## Statens vegvesen

Vår referanse:  
2004/03251-002

### Søknad om utvida bruk av eksisterande avkjørsle til bustad gbnr. 137/168 - Alverneset.

Per Gunnar Litleskare, gnr. 137 bnr. 168
	Lindås kommune
	Dato: 28/01/04
	Målestokk 1:1000

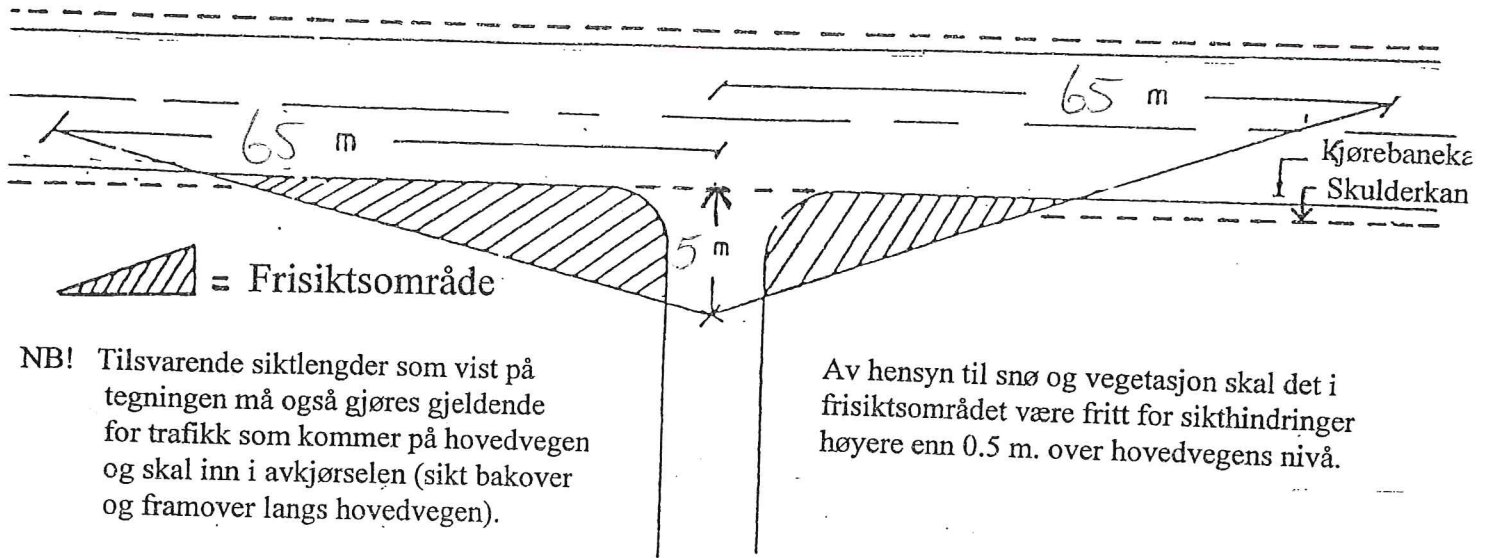
Avkjørsla er ikkje god slik den er utforma i dag. Svingradiusen må vere minimum 6 meter. Vegbreidda i avkjørsla må vere minimum 4 meter. Vegen er bratt ned frå fortau, og maks helling dei første 5,5 meterane må vere 16,7 cm målt frå vegbanekant. I tillegg er "bakoversikten" ikkje god og skal vere minimum 65 meter.

*Når ein bil kjem frå Knarvik og skal inn i avkjørsla, men må stoppe for motgåande trafikk, må bilar som kjem bak ha naudsynt sikt slik at dei kan stoppe utan å skape fare for andre trafikantar. Denne sikten kallar vi "bakoversikt".*

Vi har sett om det er høve å nytte naboavkjørsla som ligg lenger oppe i bakken som tilkomst til tomta. Dei topografiske forholda kan tillata det, men tilkomsten må gå over opparbeidde hagar. Dette kan difor vere ein problematisk løysing.

**Alternativ avkjørsle**

**Omsøkt avkjørsle**

*65m bakoversett*
